**RESPOSTA**  
**PEDIDO DE ESCLARECIMENTOS**

TOMADA DE PREÇOS N. 004/2022

**OBJETO:** A presente licitação tem por objeto a Contratação de Empresa Especializada para execução da obra de CONCLUSÃO DA CONSTRUÇÃO DA SEDE DA SECRETARIA MUNICIPAL DE OBRAS do município de Ribas do Rio Pardo – MS, de conformidade com o edital e seus anexos

## COMUNICAÇÃO INTERNA

PLANTA DE COBERTURA  
ESC. LIVRE

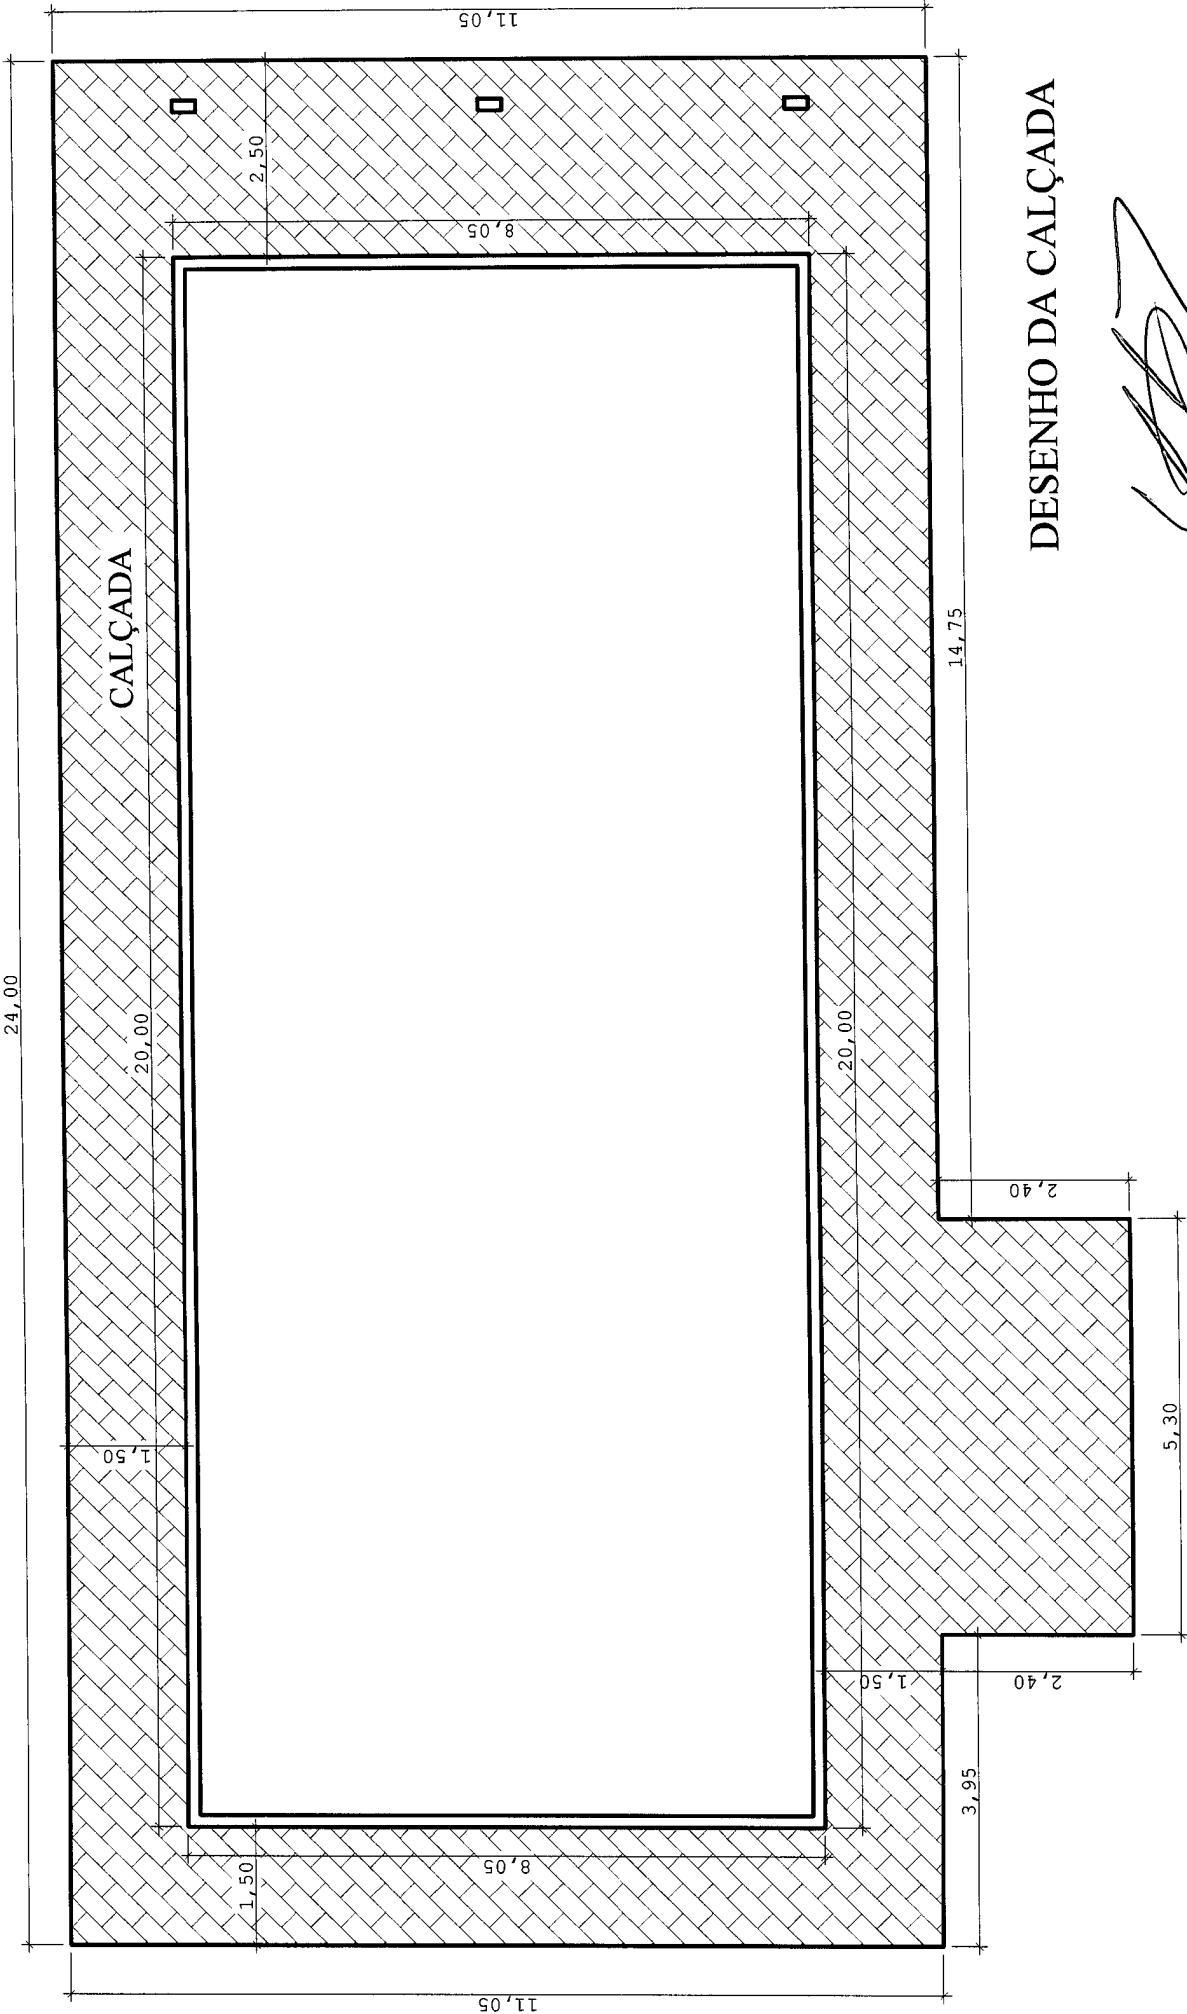
**2. O telhado apresenta apenas 01 cimento para frente do imóvel e nas planilhas constam que o telhado será em duas águas (Qual está correto?) ou considerar?**

**5. No tocante ao telhado, sendo 01 águia ou duas aguas a definir, como será efetuado este lançamento de água que descerá dos telhados? Por dentro das edificações, ou nas pontas e meios de telhado. Necessita-se a apresentação das mesmas nos desenhos, bem como o dimensionamento em planilha desta tubulação de saída (caso assim seja, ou apenas o bocal de saída de agua)?**

Segue em anexo desenho de detalhamento do telhado, planta de cobertura. Na planilha se contempla a descrição de um tipo de telhado de **até duas águas**, estando o item de acordo ao anexo.

O telhado terá dois cimentos, sendo um pano para o prédio e outro para a varanda. Haverá também apenas uma calha no alinhamento frontal interno da platibanda, tendo os drenos de saída de águas pluviais, instaladas na extremidade laterais externas, conforme desenho em anexo da planta de cobertura. Os drenos terão a dimensão de 100mm. Os condutores não foram previstos em planilha.

Proj. da Calçada

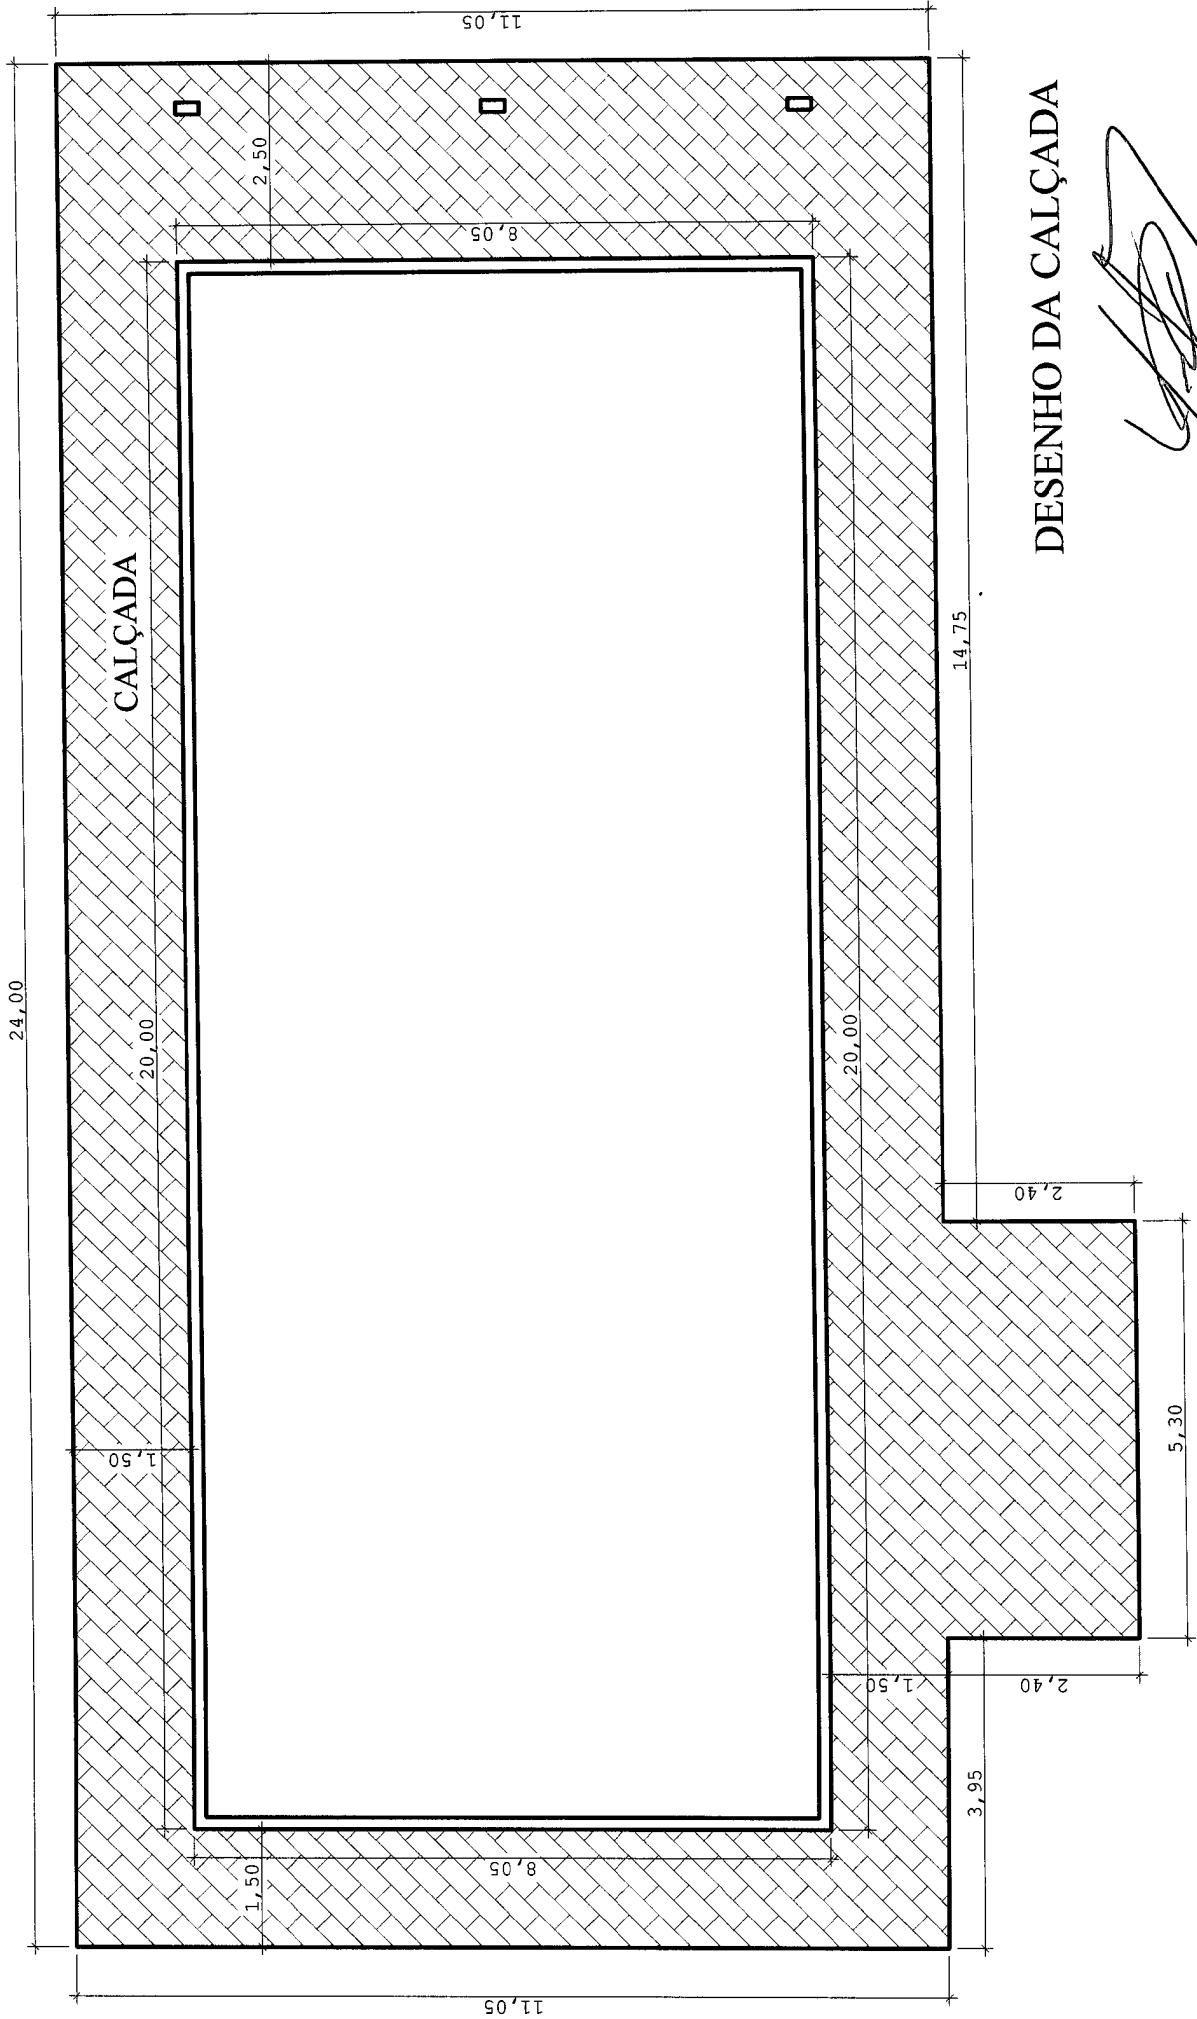
**6.** Notamos a falta de definição de uma calçada que circunda o prédio em determinada largura, talvez um metro no entorno, e a mesma não foi considerada em planilha também e que tipo de considerar de piso apenas concreto desempenado ou cerâmica, etc; No projeto arquitetônico consta o desenho da calçada circundando o prédio, como também na planilha orçamentaria, incluso nos itens 7.01 e 7.02. Segue desenho em anexo demonstrando a calçada que em sua maior parte possui largura de 1,50m.
